改善箇所説明図

ボディコントロールモジュール

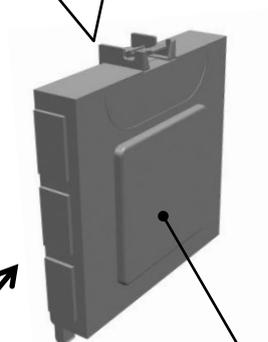
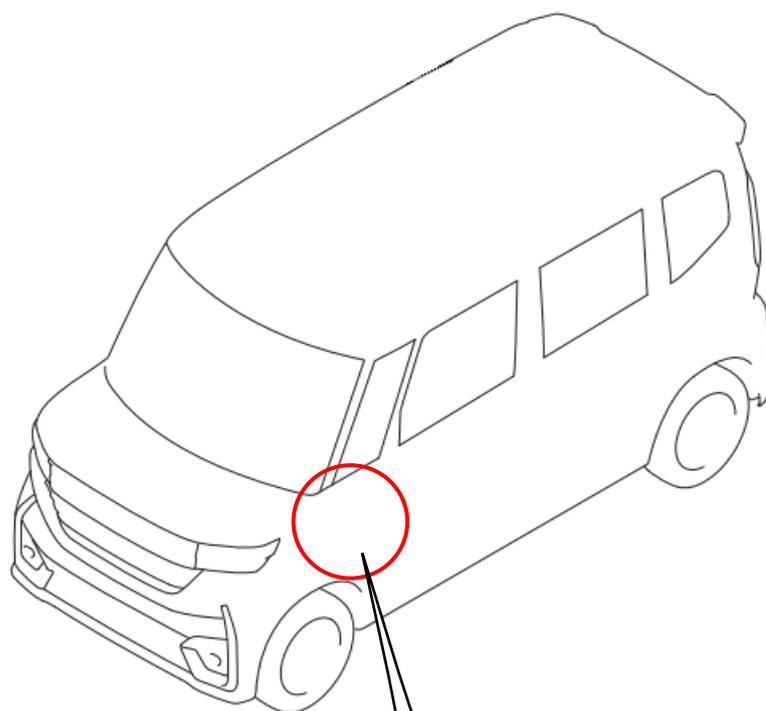
基準不適合発生箇所

車両電源を制御するボディコントロールモジュールにおいて、製造工程が不適切なため、内部回路が損傷しているものがある。そのため、そのまま使用を続けると、ボディコントロールモジュールが起動しなくなり、最悪の場合、エンジン始動できなくなるおそれがある。

改善の内容

全車両、ボディコントロールモジュールを良品に交換する。

識別：IDプレートに赤色のシールを貼付する。
